THE BUILDINGS AND MOBILE HOMES ACT
(C.C.S.M. c. B93)

Manitoba Energy Code for Buildings

Regulation 213/2013
Registered December 20, 2013

Adoption of National Energy Code of Canada for Buildings 2011

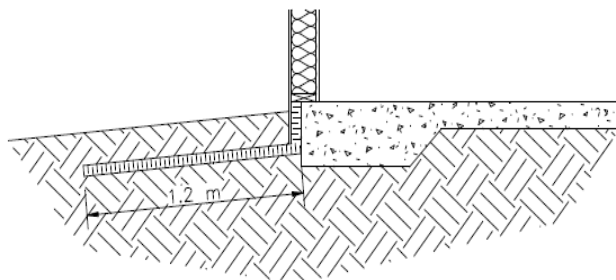
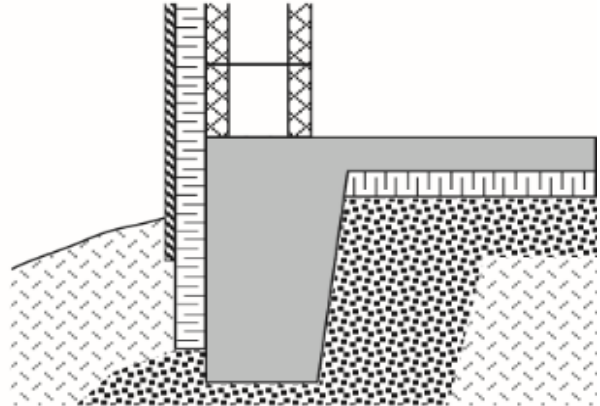
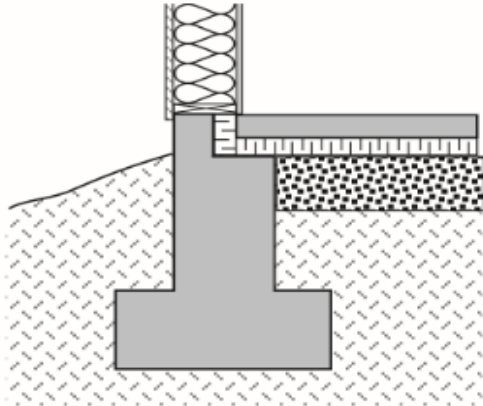
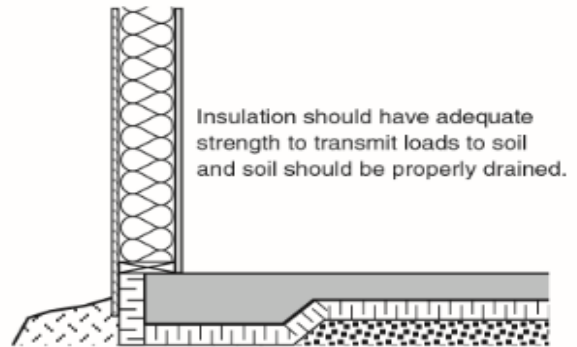
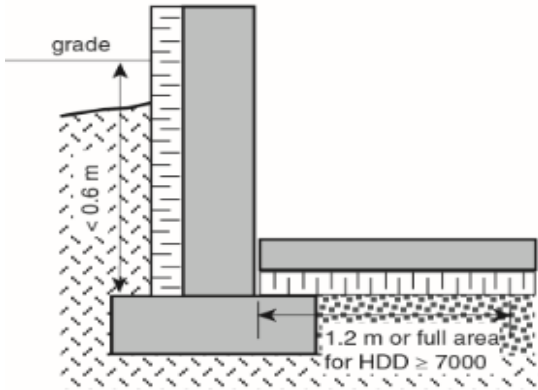
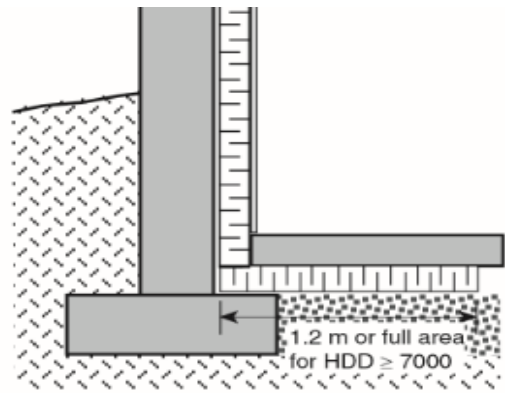
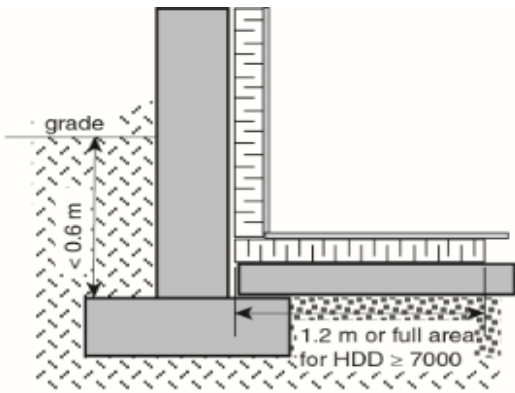
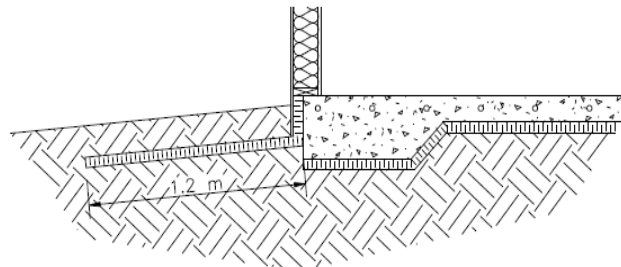
2(9) The diagrams in Figure A-3.2.3.3. of Appendix A are replaced with the following diagrams.

4) Where the top of the footing is less than 0.6 m below the exterior ground level, the same level of insulation stated in Sentence (1) shall be placed

a) on the top or bottom surface of the floor for a distance not less than 1.2m from the perimeter, or

b) below grade extending out from the face of the exterior wall for a distance of not less than 1.2.m (See Figure A-3.2.3.3. in Appendix A.)

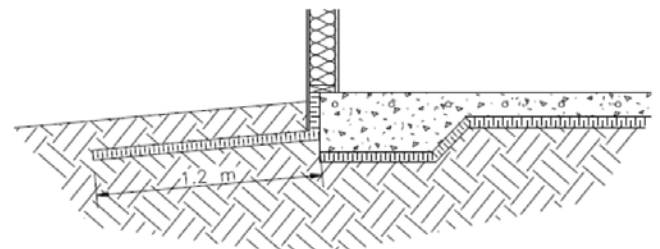
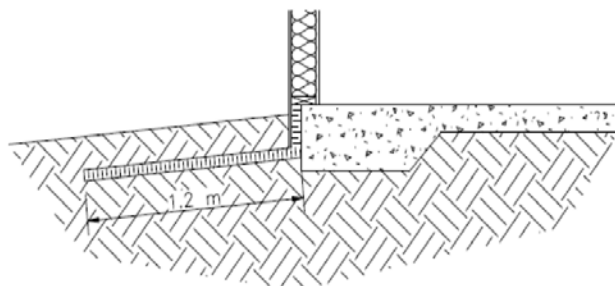
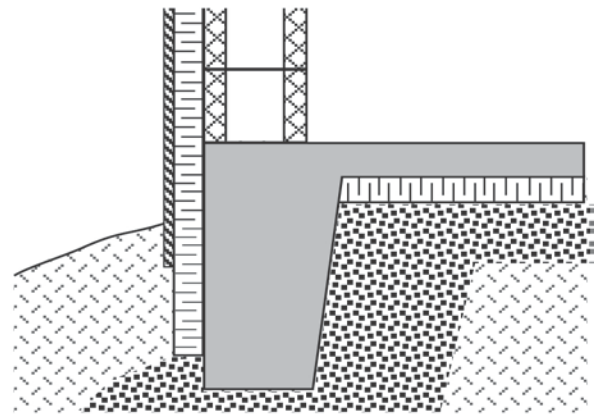
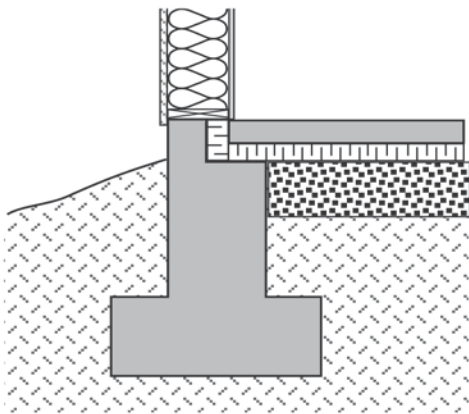
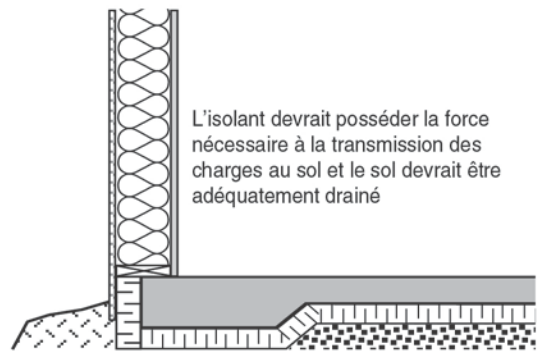
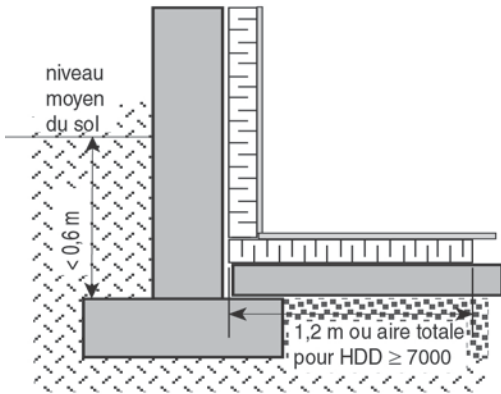
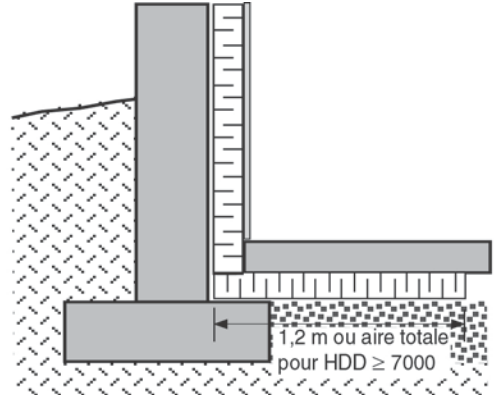
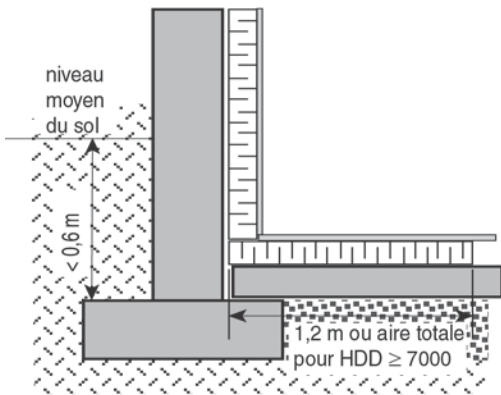
2(9) Les schémas de la figure A-3.2.3.3. figurant à l'annexe A sont remplacés par ce qui suit :

4) Lorsque le dessus de la semelle est à moins de 0,6 m au-dessous du niveau du sol extérieur, le même degré d'isolation que celui exigé au paragraphe 1) doit être assuré, selon le cas :

a) sur la surface ou la sous-face du plancher sur une largeur d'au moins 1,2 m en partour,

b) sous le niveau moyen du sol à partir du mur extérieur sur une largeur d'au moins 1,2 m (voir la figure A-3.2.3.3. de l'annexe A).
